## 東通原子力発電所敷地内断層に関する有識者会合の評価書案に対し意見書を提出しました

### 敷地内断層の活動性等に関する評価書案および当社意見書の概要

第四系の一部に見られる変状

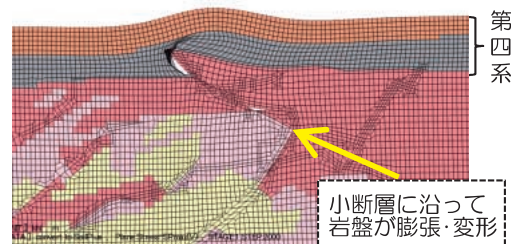
第四系の変状とは、敷地内の断層を覆う第四系（約12～13万年前以降に堆積）の一部に見られる「小断裂」、「小規模な段差」および「たわみ」等を指します。

当発電所敷地内の第四系の一部に認められる変状の成因は、岩盤劣化部の体積膨張とすることが最も合理的であり、断層活動によるものではないと考えております。

## 【論点2】敷地南部に見られる地形の高まりの成因について（F-9断層）

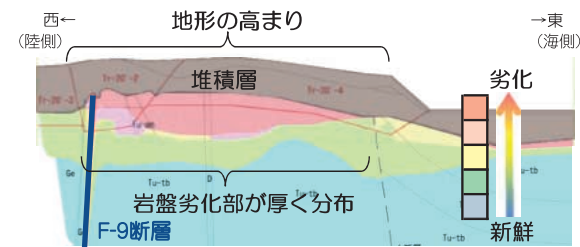
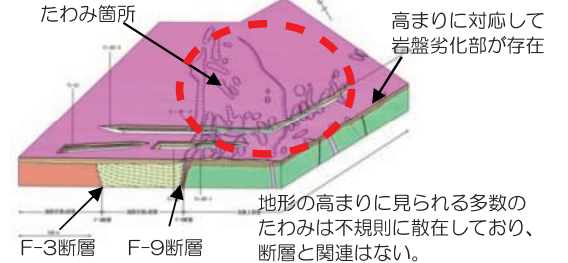
評価書案では、敷地南部（F-9断層東側）の地形の高まりは、「断層活動によるものではない」とは断定しがたい」とされましたが、追加地質調査では、地形を形成する断層は存在しませんでした。

（当社評価）トレンチ調査など ー地形の高まりの成因は岩盤劣化部の体積膨張

- ・ 地形の高まりは、体積膨張する性質をもつ岩盤劣化部の分布に対応

- ・ 地形の高まりに見られる多数のたわみは不規則で断層と関連なし

地形の高まりに見られる多数のたわみは不規則に散在しており、断層と関連はない。

## 【論点3】敷地内の断層で見られる横ずれ成分について（F-3断層）

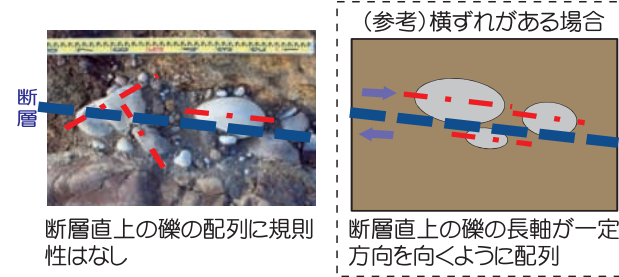
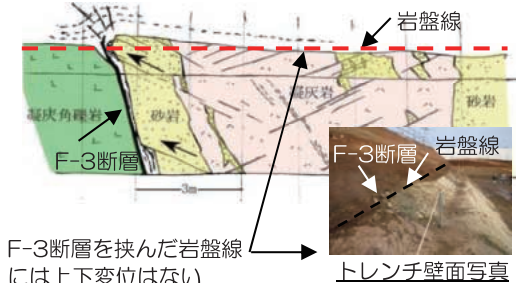
断層面を境に水平方向にずれて形成された断層のことを「横ずれ断層」といいます。評価書案では、F-3断層上部の第四系に見られる小断裂等は、有意な横ずれ成分（横ずれ1に対し縦ずれ3）を有しており、岩盤劣化部の体積膨張による成因では説明が難しいとされましたが、追加地質調査では、横ずれに特徴的な痕跡（断層付近の礫の回転等）や、横ずれの3倍の縦ずれがあった場合に生じるはずの上下変位は認められませんでした。

（当社評価）水平掘削面調査など ー有識者から指摘があった左横ずれの特徴的な痕跡は見られない

- ・ 横ずれ特有の礫の配列がない

- ・ 縦ずれ成分による岩盤の上下変位がない
